**Table GIRT de l'unité d'aménagement (UA) 111-61
Fiche – Évaluation des solutions possibles
aux préoccupations - PAFIO**

1. IDENTIFICATION	
Personne ou organisme émetteur de préoccupation	Document de référence
Membre TGIRT, ZEC de la rivière Bonaventure	
2. PRÉOCCUPATION	
Usage :	
Opérationnelle : X	
Brève description de la préoccupation et des objectifs poursuivis afin de résoudre la problématique ou d'améliorer la situation :	
Travaux forestiers près des fosses 10 Miles (E-102) et Double Crossing (E-103) Impact sur le paysage. Le secteur E est une zone de pêche qui est limitée à 4 pêcheurs par jour. C'est pratiquement le secteur le plus populaire pour la qualité de pêche et son caractère sauvage.

3. LOCALISATION DE LA PRÉOCCUPATION	
Situer brièvement le territoire concerné par la préoccupation :	
UA 111-61, REBOU_CR_5885, REBOU_CR_7419, REBOU_CR_7418, REBOU_CR_5884, REBOU_CR_7413, REBOU_CR_7416 et REBOU_CR_7414	
Carte jointe : Oui <input checked="" type="checkbox"/> Non <input checked="" type="checkbox"/>

- Pourcentage : conforme :

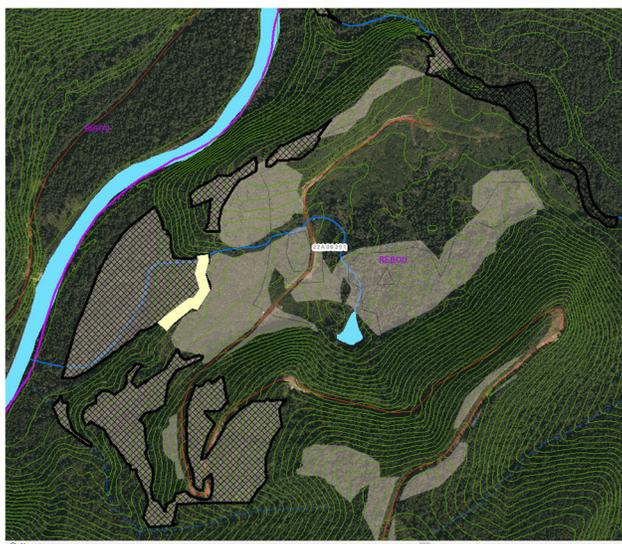
- Appliquer et respecter l'entente GIRN actuelle
- Implanter un séparateur visuel afin de respecter la taille dans l'avant plan

8. SOLUTIONS PRÉCONISÉES PAR LE RBGA
Identifier parmi les éléments de solutions potentielles ceux qui sont préconisés par la Table :
Les travaux de récolte à moins de 500 m de la rivière devront être réalisés de nuit (quand il fait noir) entre le 20 juin au 1 ^{er} octobre, transport permis en tout temps
9. ÉLÉMENTS PERMETTANT DE MESURER LE RESPECT DE LA MESURE D'HARMONISATION
Identifier les éléments qui permettront de vérifier que la mesure d'harmonisation a été respectée et les intégrer au R176.
10. CONSIDÉRATIONS IMPORTANTES ET AUTRES COMMENTAIRES
